資料 2 - 1 「取替困難機器の経年劣化の分類に関するご意見への対応について」
に関するコメントへの回答

(2) 5ページの「表9 ガイド別添Aにおいて整理した分類の凡例と考え（ガイド分類見直し版）」について以下を説明して下さい。

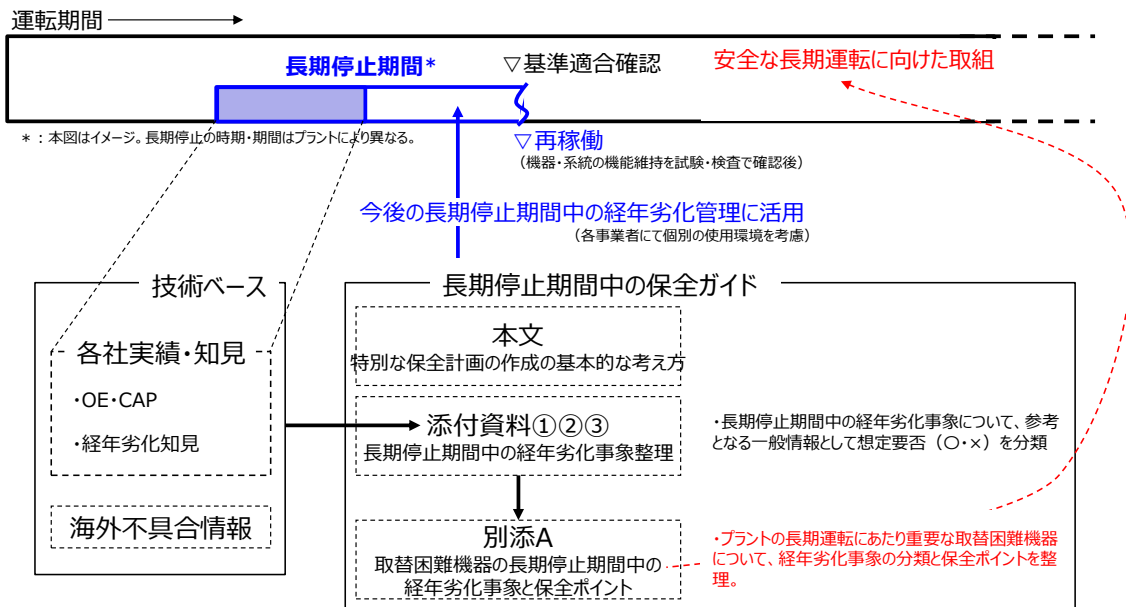
(1) 1ページの「2. ご意見に対する対応について」には、「A) 技術的な意見交換の全般に関する前提」として「意見交換の全般にあたって、今回は前提を置いた上で一般論として意見交換をしており、」とあります。どのような前提をおいたのか説明して下さい。

これまでの会合を踏まえ、意見交換会の全般に関する前提は以下の通りと認識しています。また、これら前提については、その主旨について表9の冒頭部に記載し明確化しております。

- ・個別プラントの評価は、それぞれの使用環境等を考慮し確認が必要。(規制当局として個別の妥当性について審査しているものではない。)
- ・各プラントで適切な保全が行われていることを個別に確認することが必要。
